LUXEL

Réponse à l'avis de l'autorité environnementale

Projet de parc photovoltaïque

Lieu-dit « Causse de Benne » à Saint-Jean-Lespinasse

Mesure d'évitement naturaliste et paysagère complémentaire

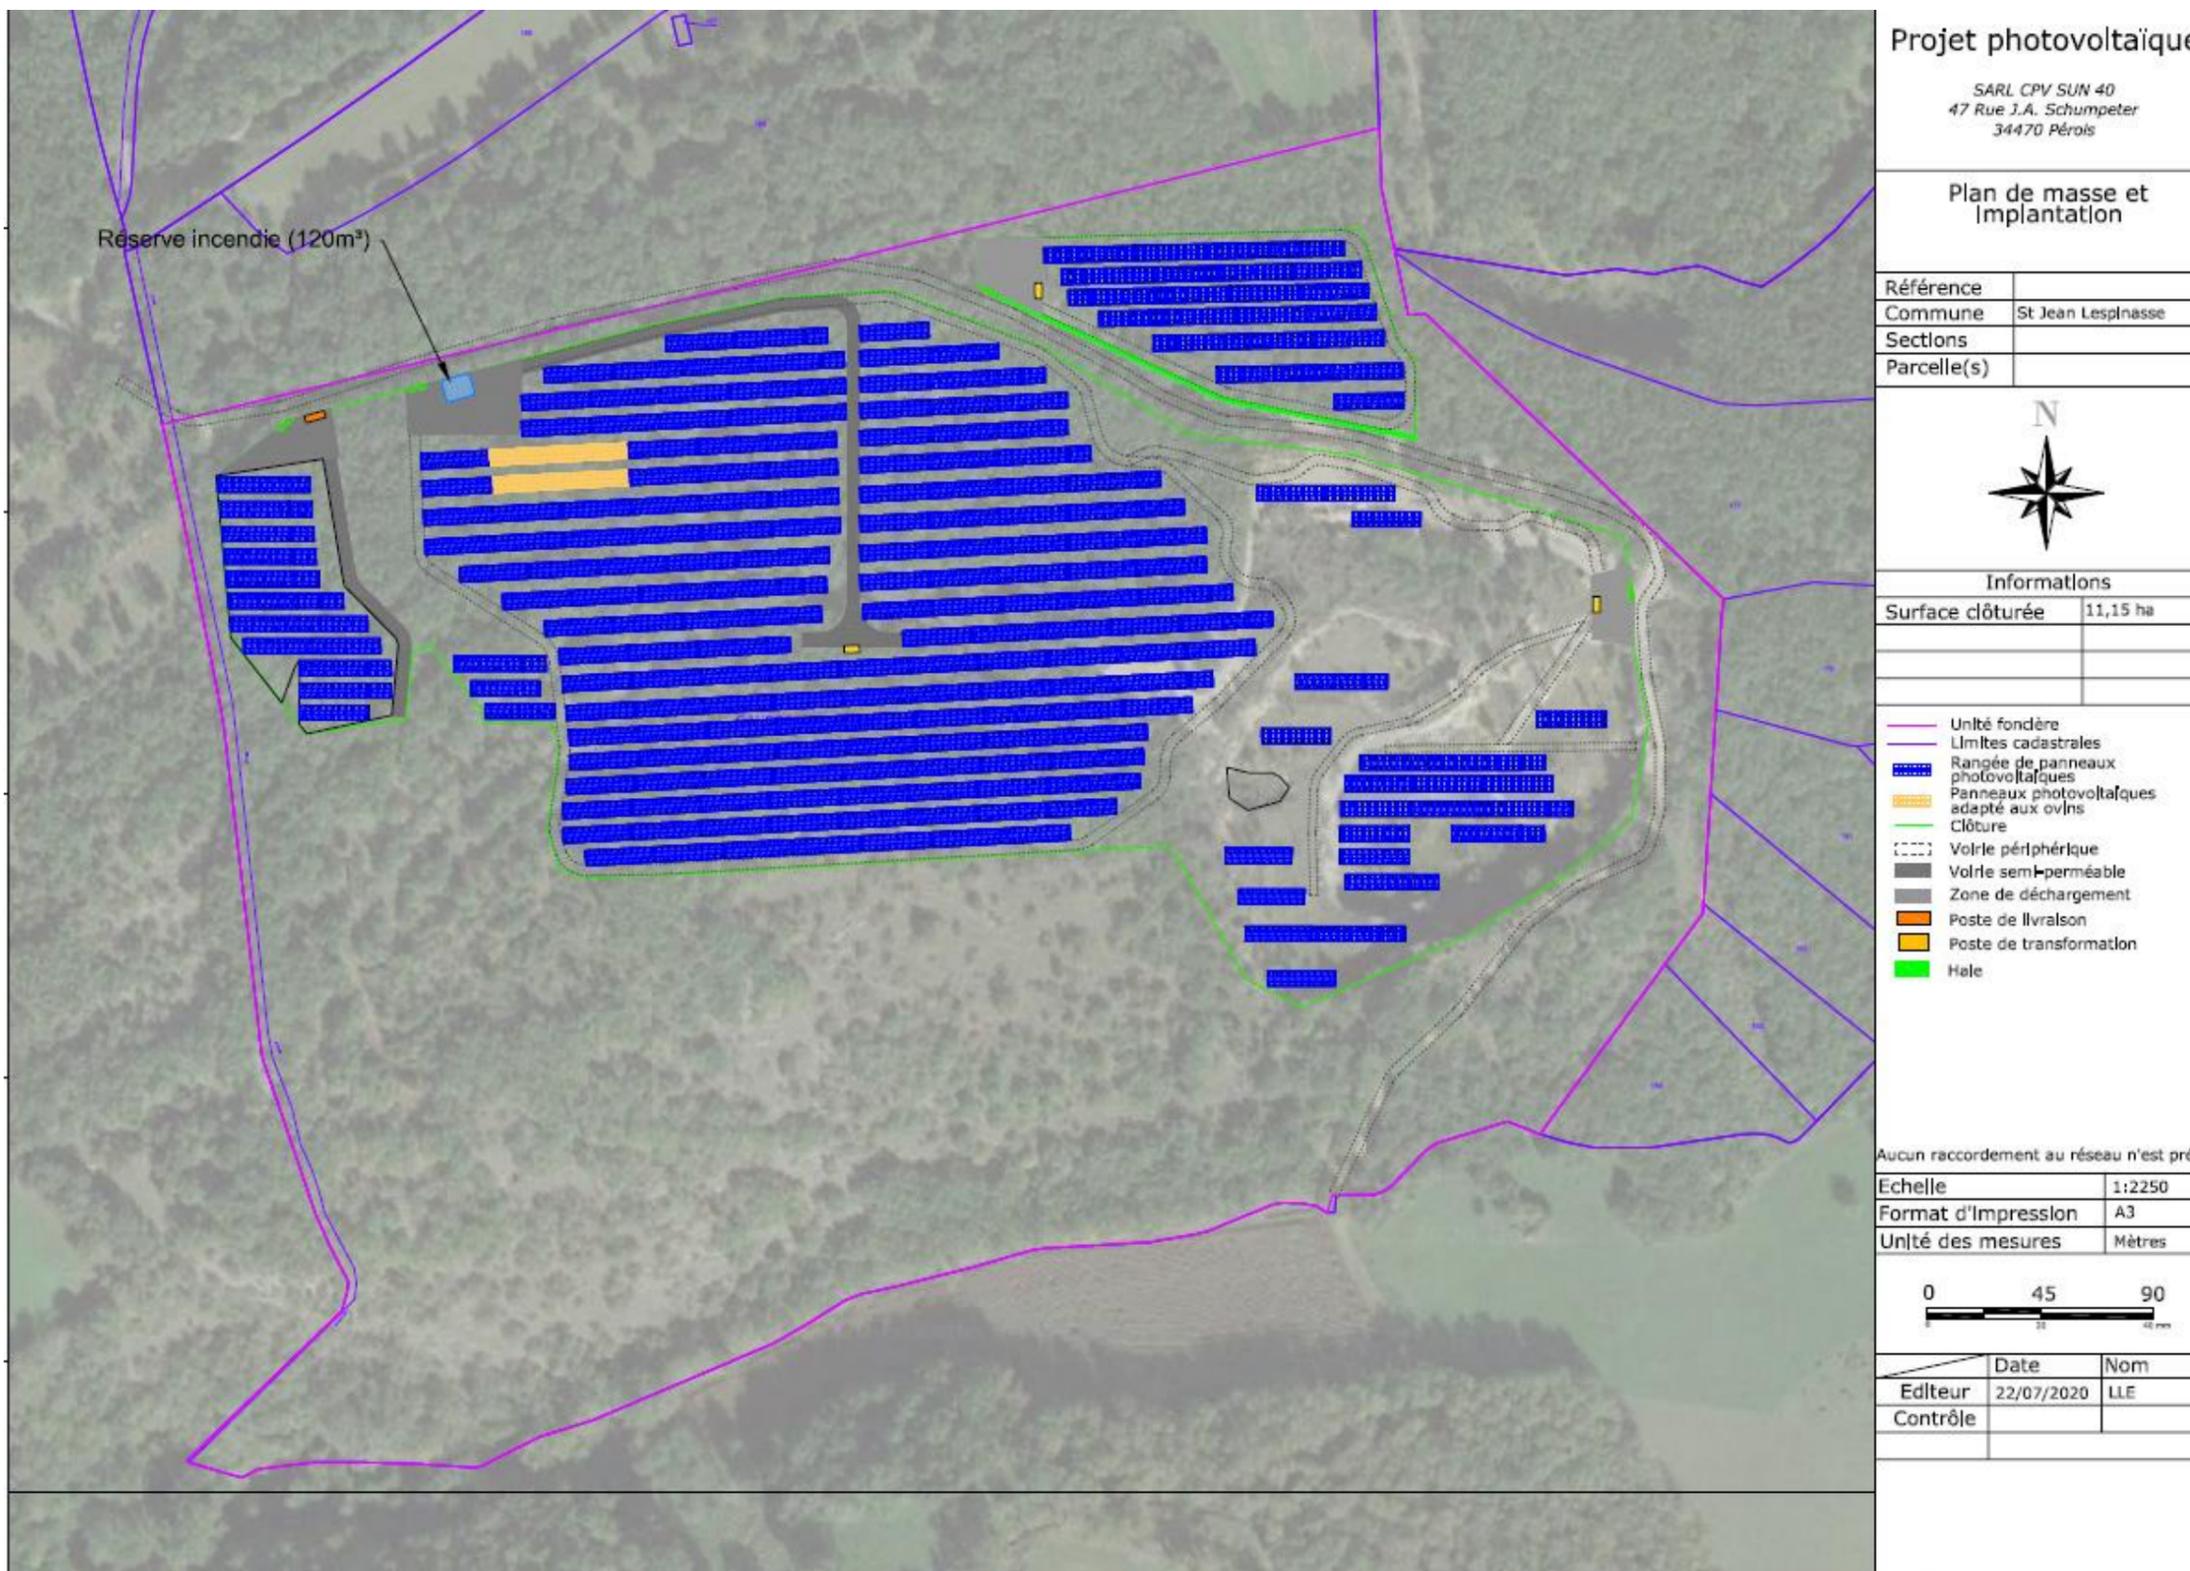
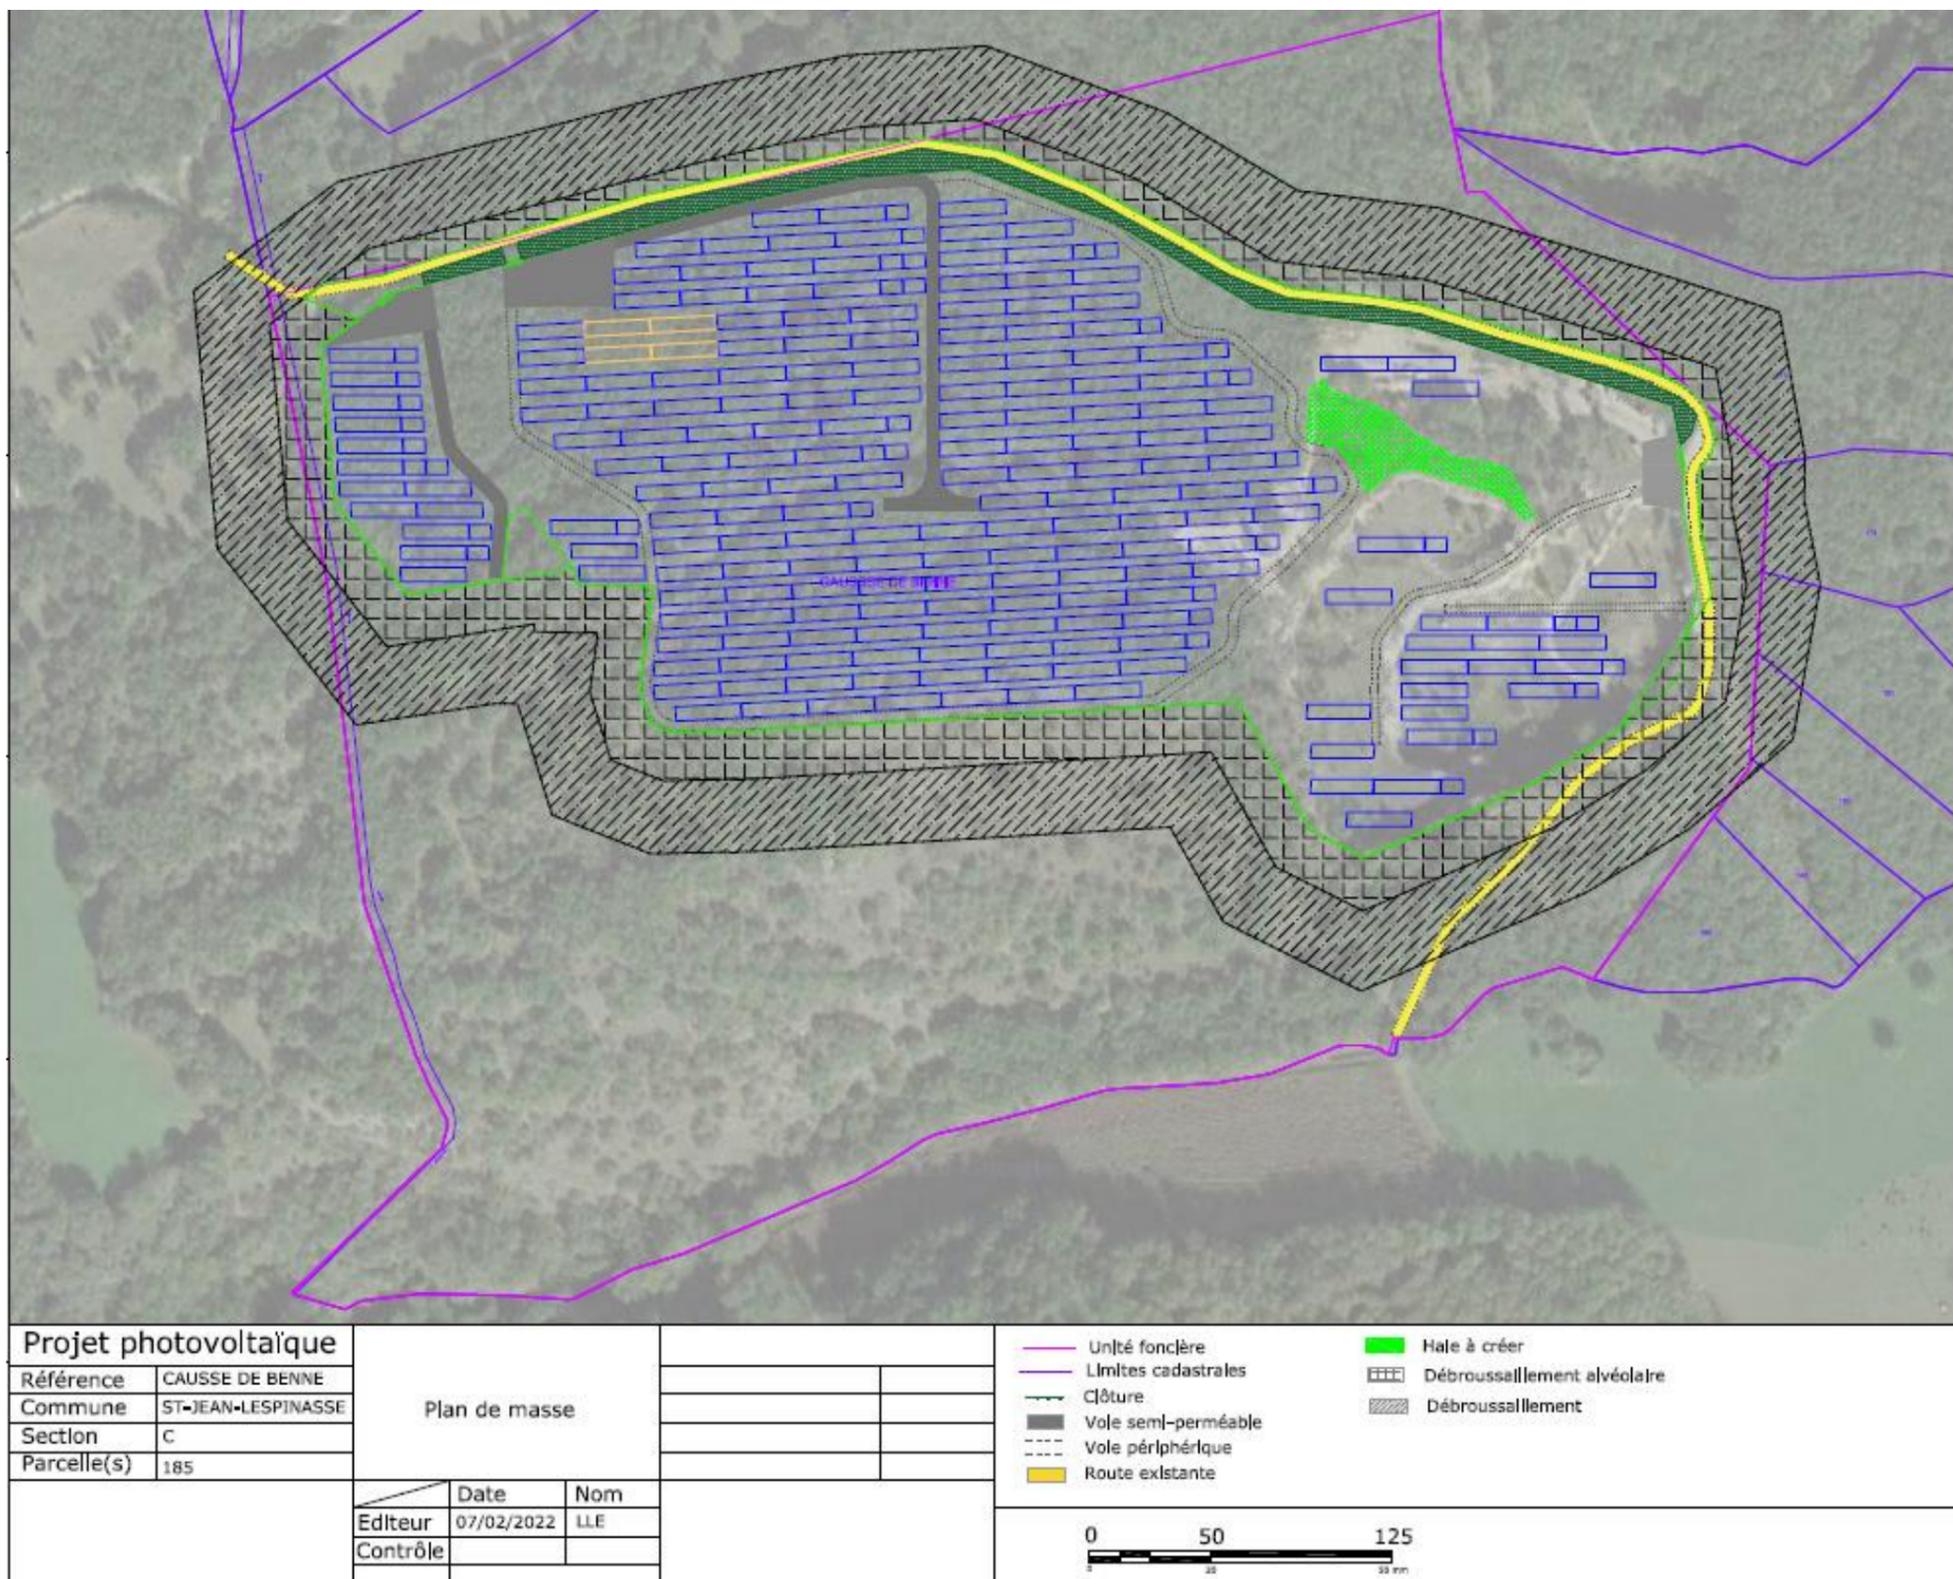
- d'améliorer la qualité de l'étude d'impact notamment en intégrant les bandes de débroussaillage au plan de masse,
- de justifier le choix de la zone d'implantation,
- de compléter les inventaires naturalistes,
- de revoir les impacts et mesures naturalistes,
- de compléter le volet paysager en réalisant des prises de vues et photomontages en période automnale et hivernale et réévaluer en conséquence les impacts paysagers et mesures à mettre en place.

Suite aux remarques de la MRAe, le projet a été réduit de 11,15 ha pour une puissance de 7,55 MWc, à 10,25 ha pour une puissance de 6,79 MWc.

L'entité située au nord-est du site sera évitée. Cela permettra de préserver un corridor écologique pour la faune et de limiter la visibilité du projet, notamment depuis le château de Saint-Laurent-les-Tours.

Plan de masse du projet déposé le 11 décembre 2020

Plan de masse réduit suite aux remarques de la MRAe

Plan de masse sur les habitats – incluant les bandes de débroussaillage

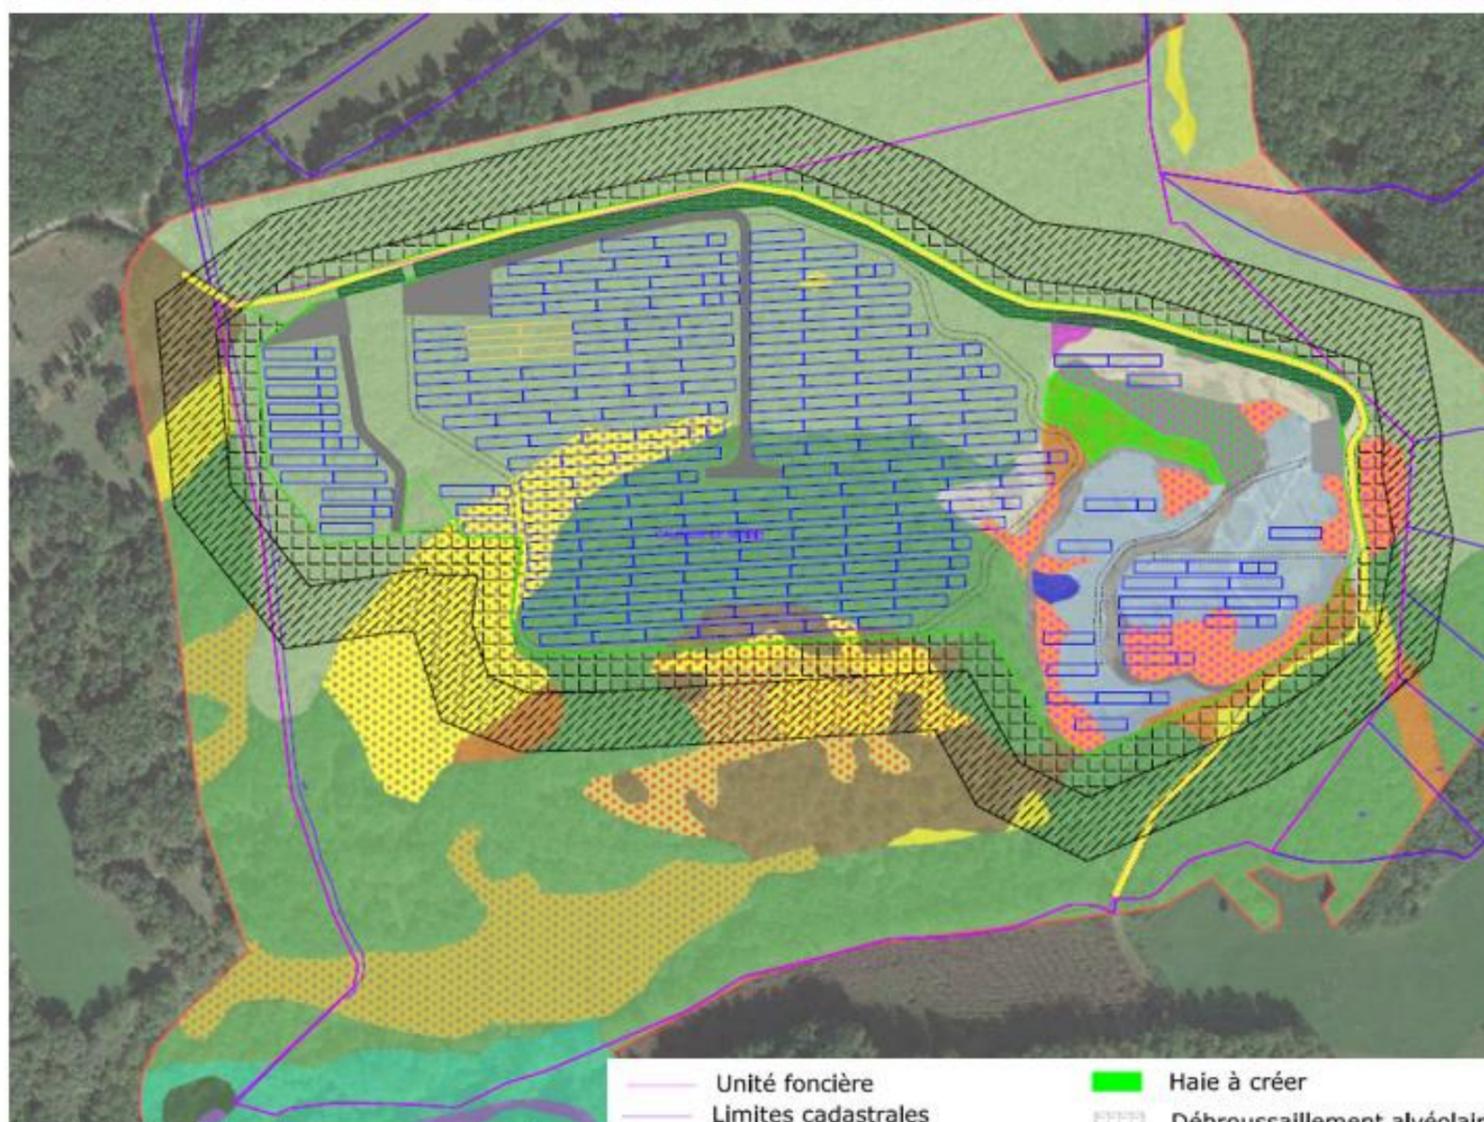
La MRAe recommande de représenter les équipements, les infrastructures prévues par le projet ainsi que la bande de débroussaillage de 50 m sur la carte des différents enjeux naturalistes, ainsi que sur la carte de synthèse des mesures, afin de mieux localiser les impacts. Elle recommande d'analyser précisément les impacts liés aux obligations de débroussaillage et de mettre en place les mesures nécessaires d'évitement, de réduction ou de compensation.

La bande de débroussaillage est une mesure de préconisation émise par le SDIS 46 pour limiter le risque incendie. Elle correspond au débroussaillage du bas des arbres sur une hauteur de 1,50 m, et de toute la strate arbustive qui existe en deçà de cette hauteur. Aucune coupe d'arbre avec dessouchage n'est réalisée et la strate herbacée présente est conservée.

La bande de débroussaillage s'étend sur une distance de 50 m au moins à partir de la zone d'implantation des panneaux photovoltaïques.

Sur les 20 premiers mètres, le débroussaillage sera réalisé sous forme de « peau de léopard » afin de minimiser les impacts environnementaux et paysagers. Les arbustes seront conservés, de façon isolée, ou sous forme de petits massifs arbustifs séparés les uns des autres d'une distance de 5 m minimum afin d'assurer une discontinuité du couvert végétal, condition nécessaire aux préconisations de lutte contre l'incendie.

Les cartes ci-dessous représentent le projet et les bandes de débroussaillage ; elles viennent compléter les cartes déjà présentes dans l'étude d'impact :
